STELLUNGNAHME der Entsorgungskommission

Langzeitsicherheitsnachweis für das Endlager für radioaktive Abfälle Morsleben (ERAM)

Abb. 1: Strukturmodell des Endlagersystems in den Modellrechnungen mit PROSA [21].

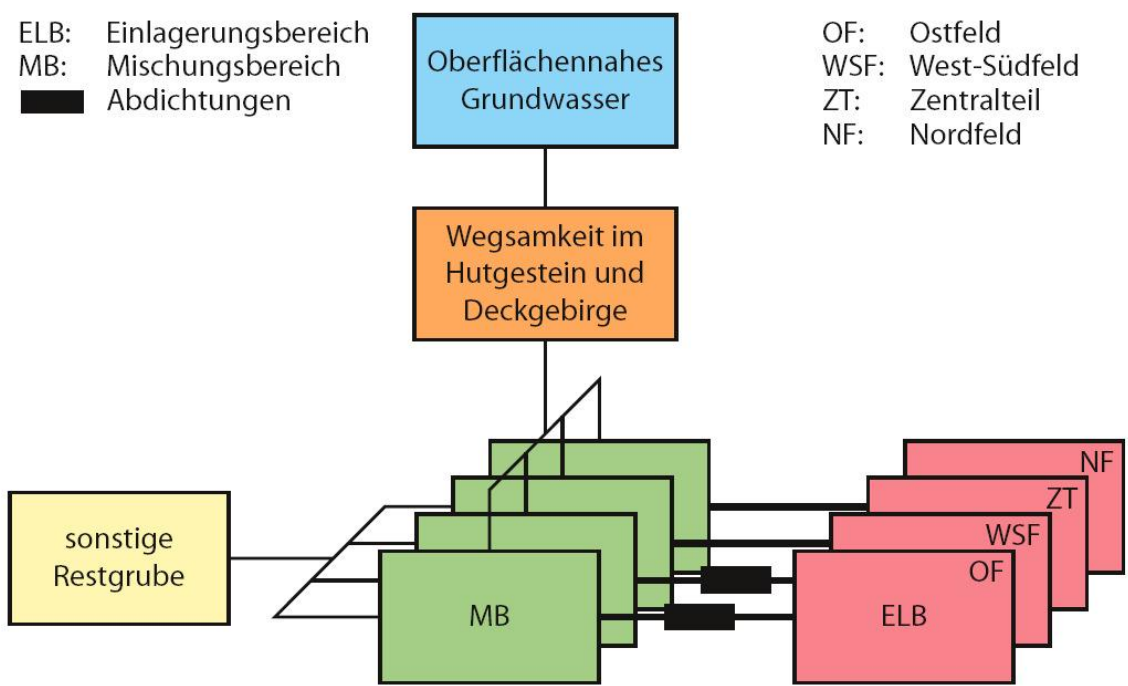
- 1 Beide Langzeitsicherheitsanalysen werden auf der Grundlage geometrisch **stark vereinfachter und abstrahierter Modelle** durchgeführt. Es wurden Vereinfachungen durchgeführt, die wesentliche Einflussgrößen der Transportvorgänge tangieren und auf einem durch Expertenurteil vorgegebenen Strömungsablauf von Gasen und Lösungen im Grubengebäude beruhen. Es ist davon auszugehen, dass das komplexe Netzwerk von Grubenbauen im ERAM in einem lösungsgefüllten Zustand ein entsprechend komplexes Transportverhalten aufweist. Durchaus vorstellbar sind dichtegetriebene Strömungen als auch gasdruckinduzierte Ringströme, angetrieben durch die in den ELB gebildeten Gase, den hydrodynamischen Druck und die Konvergenz der Hohlräume, die in einem mehrsöhligen Endlager ein komplexes Strömungsmuster erzeugen können. Es ist zumindest a priori nicht auszuschließen, dass sich aufgrund der Verteilung lösungs- und gasgefüllter Bereiche Konfigurationen ergeben, die dazu führen können, dass Schadstofffahnen ohne eine vorherige vollständige Durchmischung mit nicht kontaminierten Lösungsvolumina aus der übrigen Restgrube und den Mischungsbereichen über die Übertrittstellen in Hutgestein und Deckgebirge gelangen können. Insofern wird insbesondere die in den Modellen implizierte räumlich homogene Durchmischung in den Mischungsbereichen ohne einen belastbaren Nachweis der Zulässigkeit dieser Vereinfachungen kritisch gesehen.

- 2 Generell bleibt offen, ob die **Heterogenität der Kompartiment-intern ablaufenden physikalischen Prozesse** durch die angesetzten Modellvereinfachungen realitätsnah wiedergegeben werden kann. Hierbei ist beispielsweise anzumerken, dass ein Modellkompartiment in der Realität aus mehreren auf unterschiedliche Weise verbundenen Grubenbauen besteht. Mit den für die Langzeitsicherheitsanalyse verwendeten und in [21] und [22] beschriebenen Modellen allein können aufgrund der Homogenisierung Kompartiment-interne Strömungs- und Gasausbreitungsvorgänge innerhalb eines Einlagerungsbereiches nicht dezidiert modelliert werden.

- 3 Beide Modelle setzen strukturimmanent voraus, dass keine über die modellmäßig berücksichtigten **Verbindungen zwischen den Kompartimenten** hinausgehenden Verbindungen bestehen. Eine Ausnahme in beiden Modellen ist die Betrachtung einer hydraulisch wirksamen Wegsamkeit zwischen Zentralteil und ELB Ostfeld. Generell wird jedoch beispielsweise vorausgesetzt, dass keine unentdeckten, hydraulischen Verbindungen zwischen zwei benachbarte Sohlen bestehen, die einen Strömungsbypass zwischen zwei Kompartimenten bedingen könnten. Angesichts der verhältnismäßig langen Zeit, in der in den Gruben Bartensleben und Marie Salzbergbau betrieben wurde, ist das Vorliegen derartiger Wegsamkeiten a priori nicht auszuschließen. Entsprechende Auswirkungen könnten mit den in [10] bzw. [21] und [22] beschriebenen Modellen jedenfalls nicht nachgebildet

Die ESK empfiehlt dem BMU daher, vom Antragsteller zu fordern, begleitend zu den in [21, 22] dokumentierten Langzeitsicherheitsanalysen, Rechnungen in Prozessmodellen durchzuführen, die zumindest ausschnittsweise die komplexe Grubengeometrie des ERAM realitätsnah abbilden und bei denen unter Verwendung eines 2-Phasenflussansatzes die gleichzeitige Interaktion aller sicherheitsrelevanter Endlagerprozesse untersucht werden kann. Sollten die Ergebnisse dieser Modellrechnungen die Zulässigkeit der in den Langzeitsicherheitsanalysen verwendeten Modellannahmen bestätigen, so spricht aus Sicht der ESK nichts gegen die Verwendung vereinfachter Rechenmodelle in [21, 22]. Allerdings sollten die Ergebnisse dieser Modellrechnungen in den Unterlagen dokumentiert werden. Weiterhin ist durch den Antragsteller nachzuweisen, dass im Grubengebäude des ERAM keine weitere hydraulischen Verbindungen zwischen Kompartimenten bestehen, die in den Modellen der Langzeitsicherheitsanalysen [21, 22] nicht berücksichtigt wurden (Empfehlung 4).

Abb. 2: Strukturmodell des Endlagersystems in den Modellrechnungen mit EMOS [22].

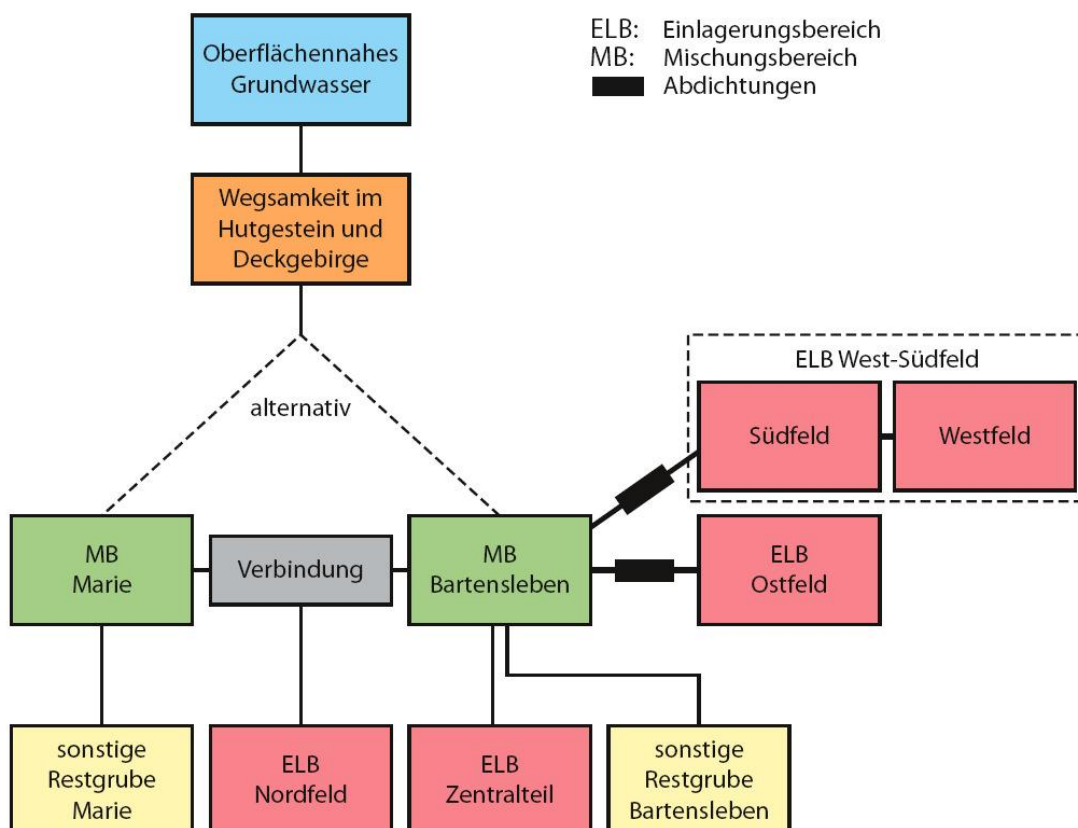
- 4 Aufgrund der komplex vernetzten Geometrie der Grubenteile Bartensleben und Marie, der Lage der Zutrittsstellen, der unterschiedlichen Verfüllkategorien sowie der Tatsache der zu erwartenden signifikanten Gasbildung bei Kontakt der schwach- und mittelradioaktiven Abfälle mit Lösungen liegt im wissenschaftlich-technischen Sinne ein **2-Phasenflussproblem** vor. Dies bezieht sich vor allem auf die Verdrängung der Gasphase während der konvergenzbedingten Auspressung von zugetretenen Lösungen in einem komplexen dreidimensionalen Grubengebäude in einem weitgehend dichten Wirtsgestein. Hierbei ist u. a. zu erwarten, dass Gasvolumina lokal in nur teilgefüllten Grubenräumen eingeschlossen werden und die Austrittspfade kontaminierter Lösungen beeinflussen können. Die numerische Behandlung der 2-Phasenströmung in geometrisch komplexen 2D-Modellen kann heutzutage als Stand der Technik angesehen werden. In den für die Langzeitsicherheitsanalyse zum ERAM eingesetzten Programmen wird nach den Ausführungen in [10, 21, 22] jedoch kein expliziter 2-Phasenströmungsansatz verfolgt. Der Phänomenologie des 2-Phasenflusses wird lediglich über entsprechende Modellrandbedingungen Rechnung getragen¹. Es ist fraglich, ob diese Vorgehensweise angesichts der Komplexität der oben angeführten Situation im verfüllten und verschlossenen Endlager im Hinblick auf die Aussagesicherheit des Langzeitsicherheitsnachweises alleine für sich ausreicht.
